福島第一原子力発電所
特定原子力施設への指定に際し
東京電力株式会社福島第一原子力発電所に対し
して求める措置を講ずべき事項について等へ
の適合性について
(大型廃棄物保管庫クレーンの設置につい
て)

2023年11月

東京電力ホールディングス株式会社

本資料については、実施計画の最新認可版を引用する他、本変更認可申請で変更及び記載の適正化を予定している箇所もあわせて記載する。

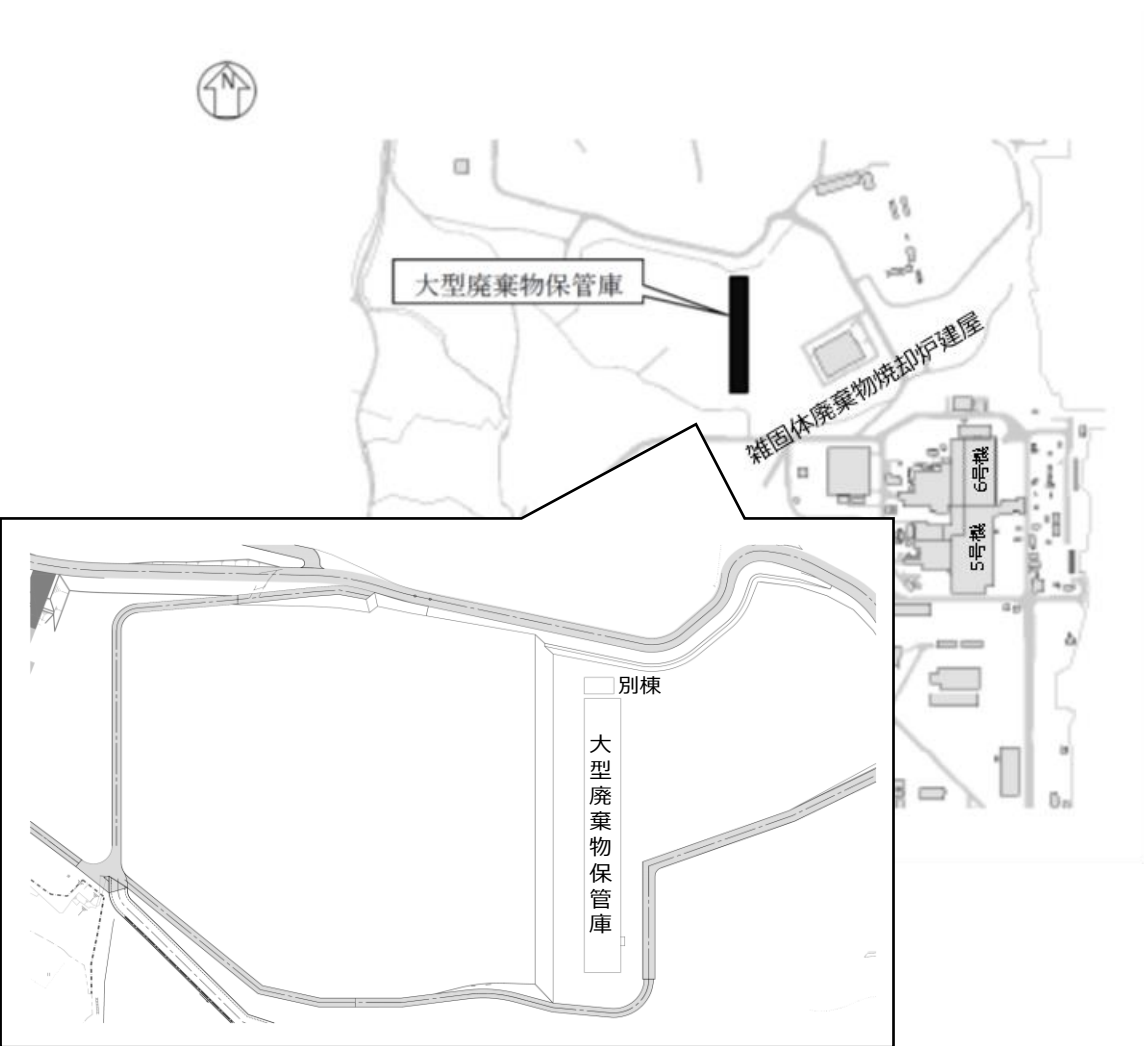
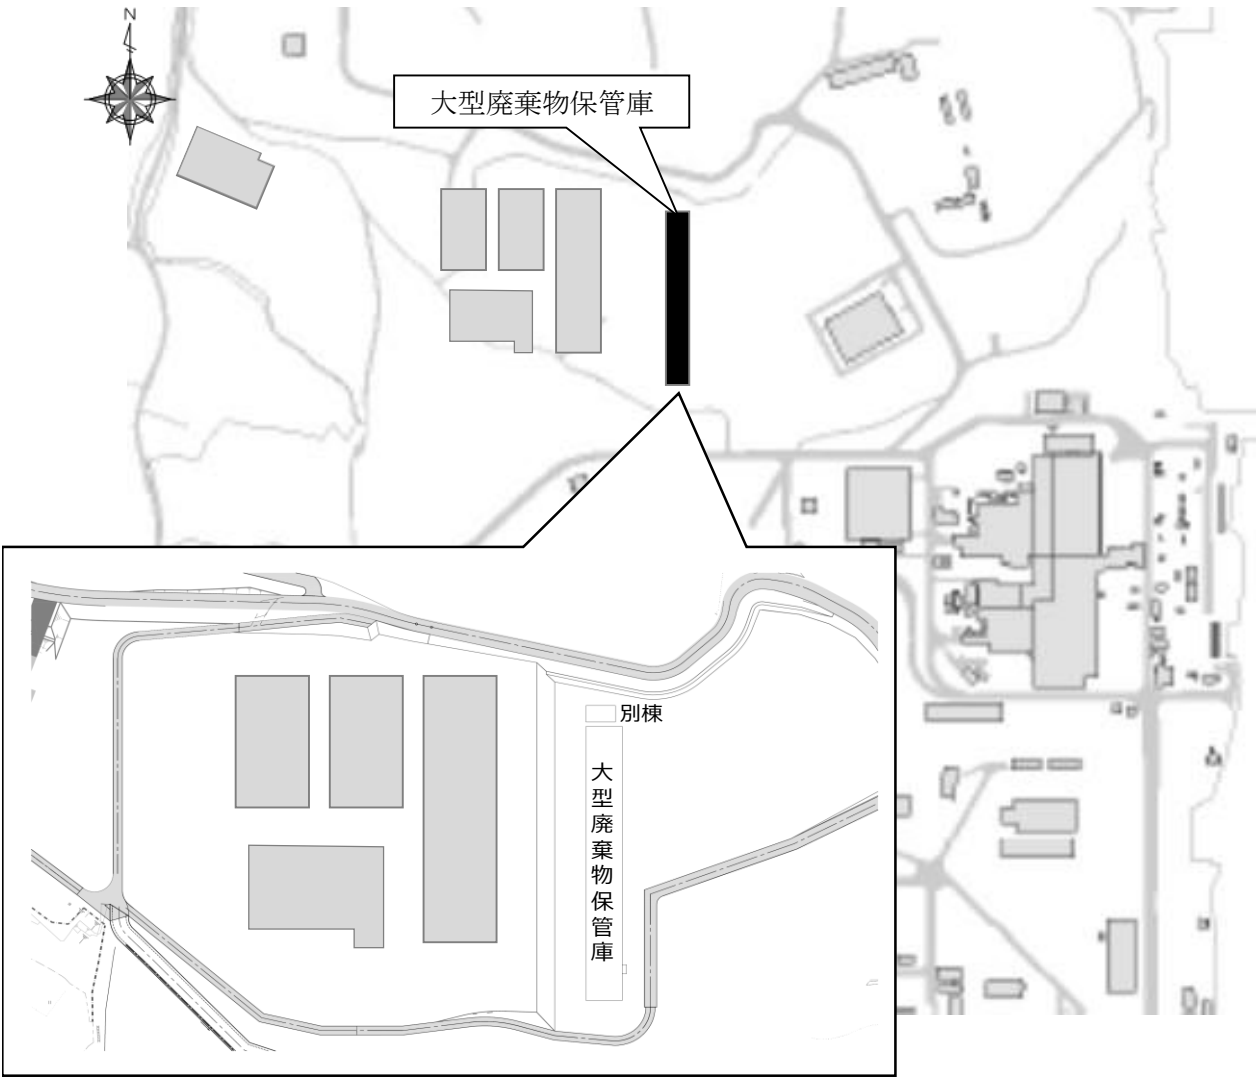
変更前	変更後	変更理由
<p style="text-align: right;">添付資料-1</p> <p style="text-align: center;">大型廃棄物保管庫の概略系統図</p>  <p style="text-align: center;">図-1 大型廃棄物保管庫の全体概要図</p>  <p style="text-align: center;">図-2 大型廃棄物保管庫の換気設備概略系統図</p>	<p style="text-align: right;">添付資料-1</p> <p style="text-align: center;">大型廃棄物保管庫の概略系統図</p>  <p style="text-align: center;">図-1 大型廃棄物保管庫の全体概要図</p>  <p style="text-align: center;">図-2 大型廃棄物保管庫の換気設備概略系統図</p> <p style="color: red;">※排気フィルタ（HEPA）除去効率：99.9%</p>	<p style="text-align: center;">変更理由</p> <p style="text-align: center;">記載の適正化</p>

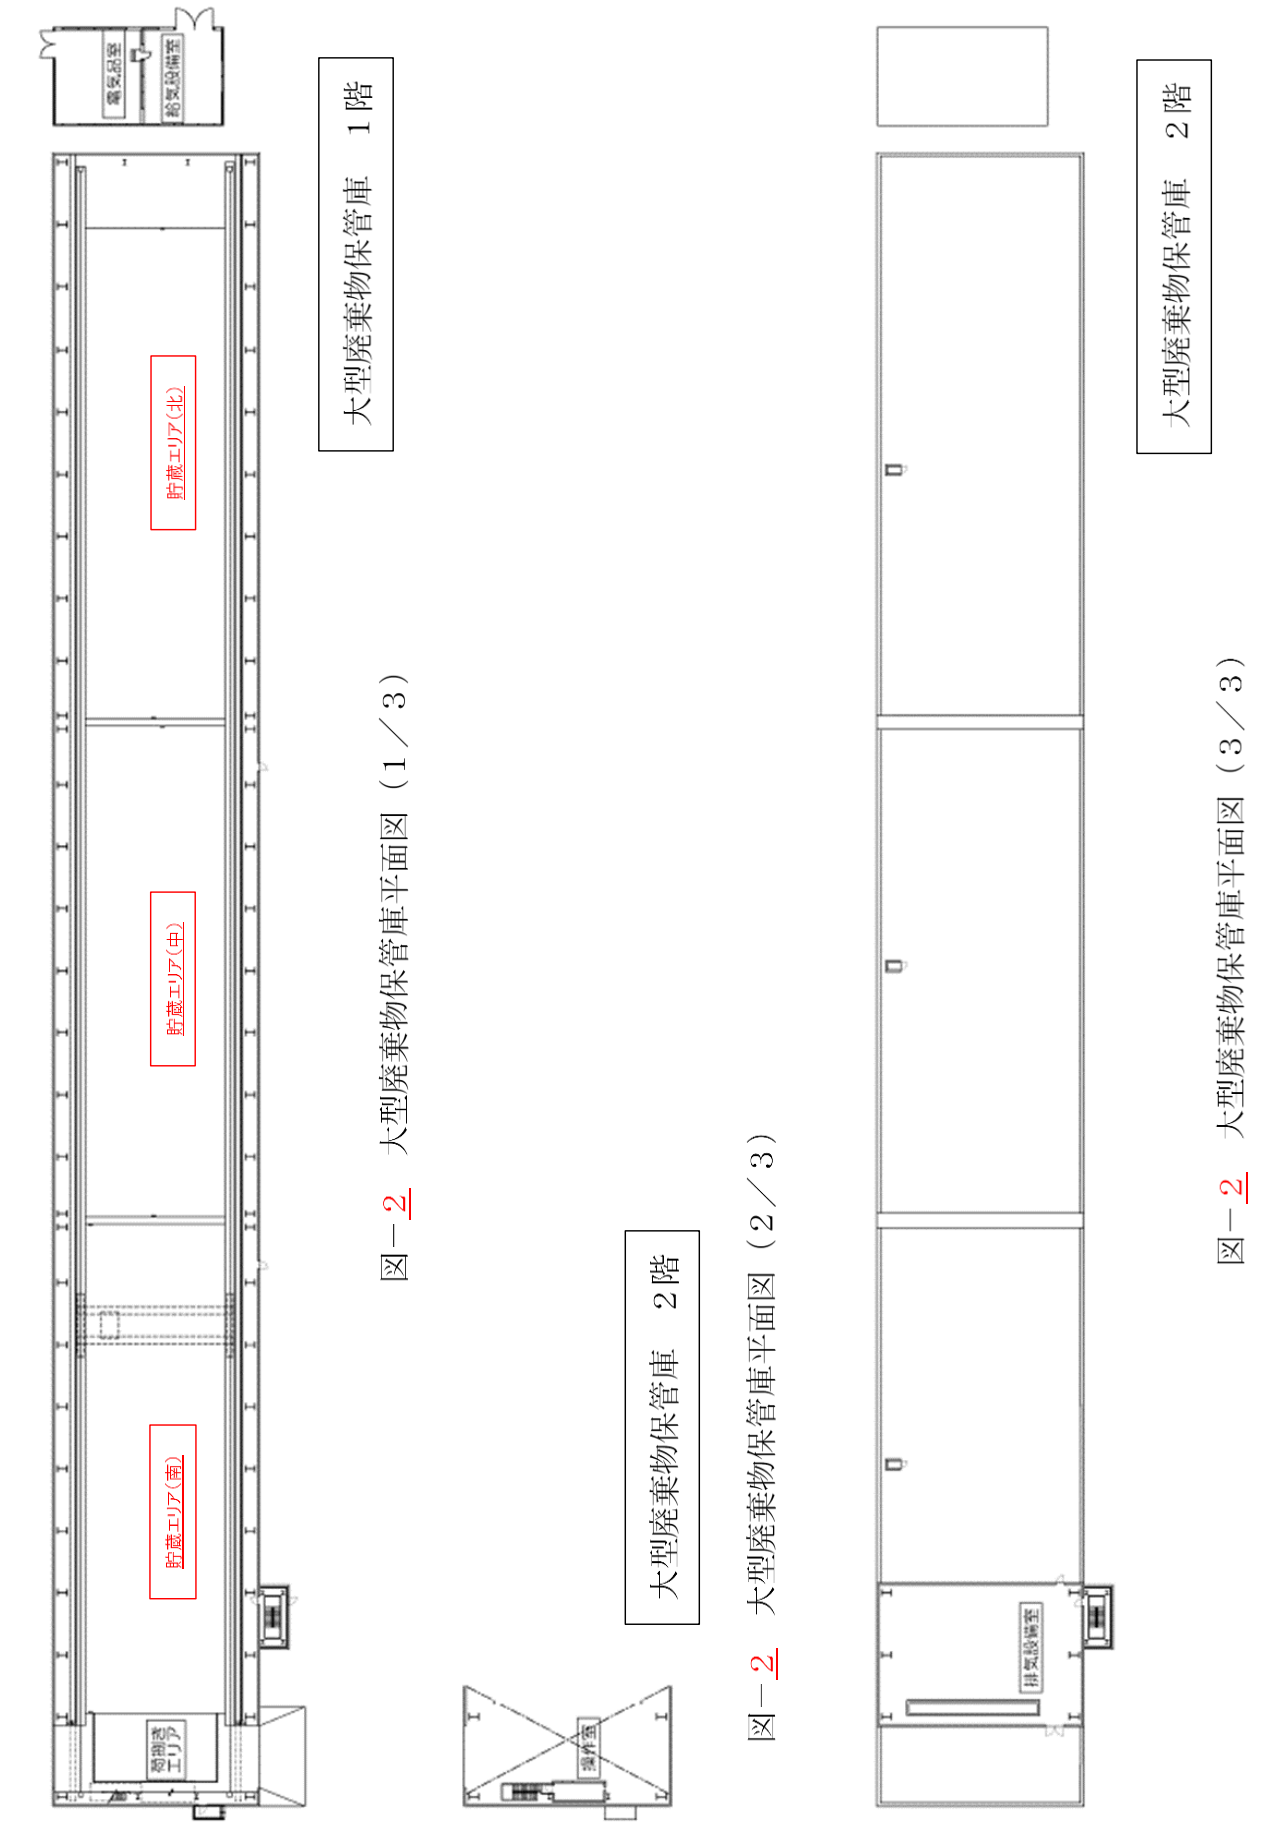
変更前	変更後	変更理由
	 <p>図-2 大型廃棄物保管庫平面図（1／3）</p> <p>図-2 大型廃棄物保管庫平面図（2／3）</p> <p>図-2 大型廃棄物保管庫平面図（3／3）</p>	<p>記載の適正化（添付資料-3 大型廃棄物保管庫の平面図の統合によるもの）</p>

図-1 クレーン外形図

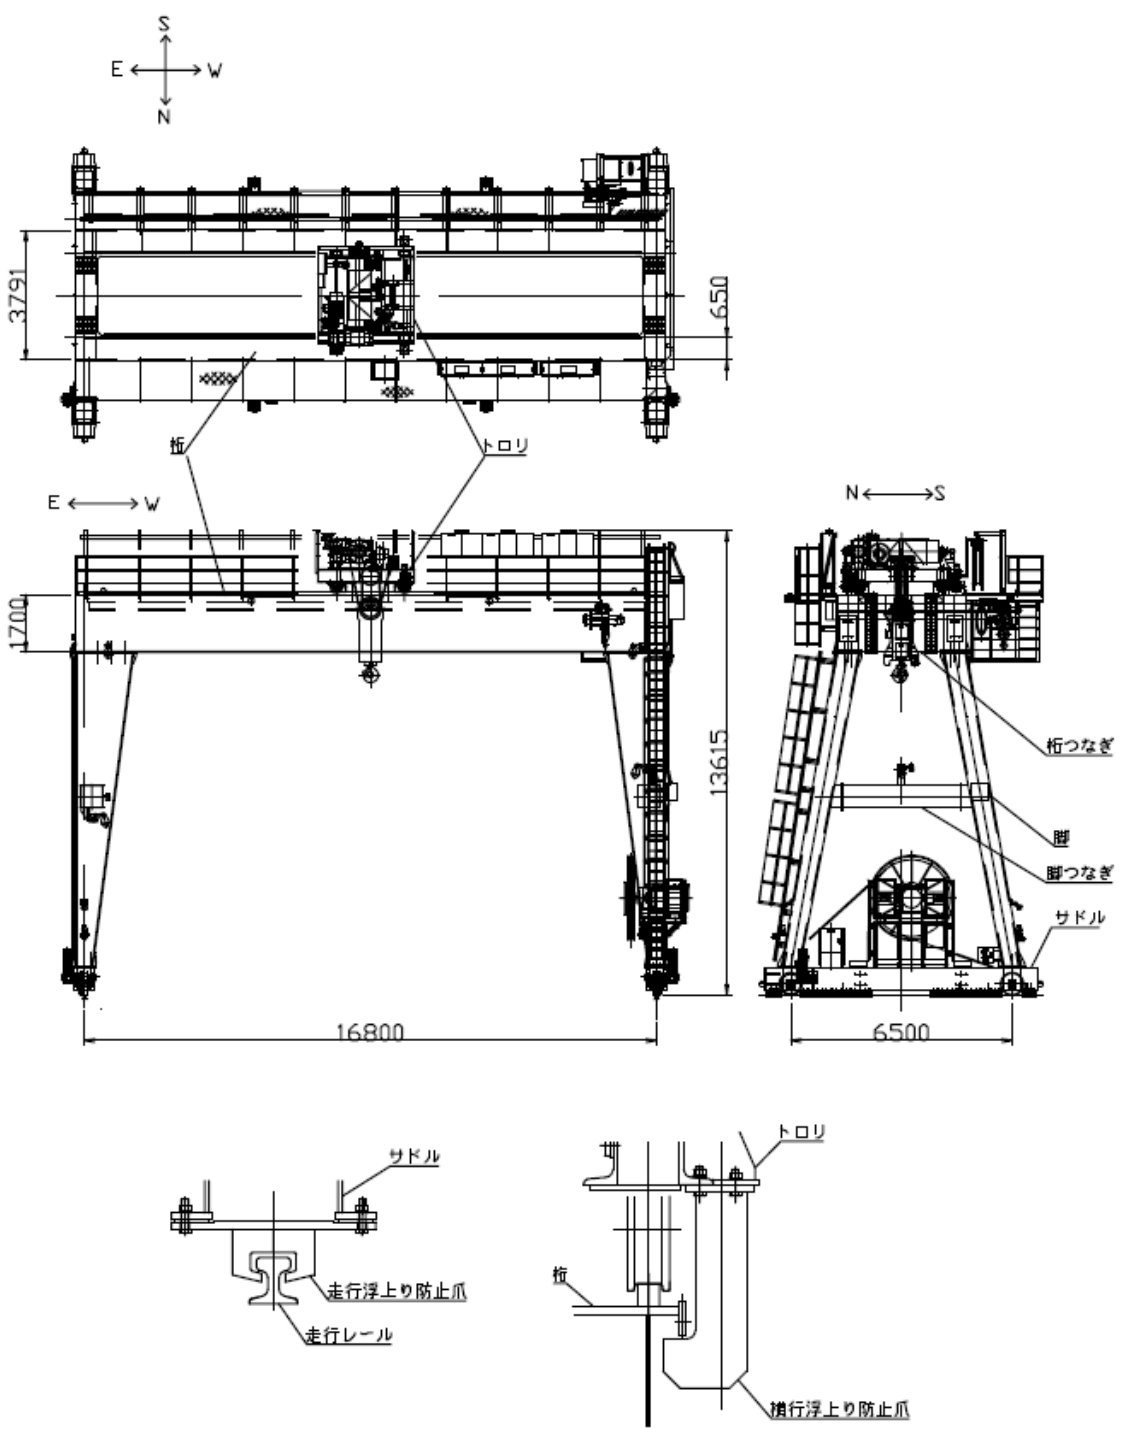
変更前	変更後	変更理由
<p>(現行記載なし)</p>	 <p>The drawing illustrates the crane's structure with the following details:</p> <ul style="list-style-type: none"> Top View: Shows a rectangular layout with a width of 3791 and a depth of 650. It includes a compass rose indicating North (N), South (S), East (E), and West (W). Labels include '桁' (truss) and 'トロリ' (trolley). Side View (Left): Shows a height of 1700 and a base width of 16800. It features a large A-frame structure. Side View (Right): Shows a height of 13615 and a base width of 6500. Labels include '桁つなぎ' (truss joint), '脚' (leg), '脚つなぎ' (leg joint), and 'サドル' (saddle). Detail Views: Two views at the bottom show the 'サドル' (saddle) and '走行レール' (travel rail) assembly, including '走行浮上り防止爪' (anti-lift pawl) and 'トロリ' (trolley) components. 	<p>大型廃棄物保管庫のクレーン設置に伴う追加</p>
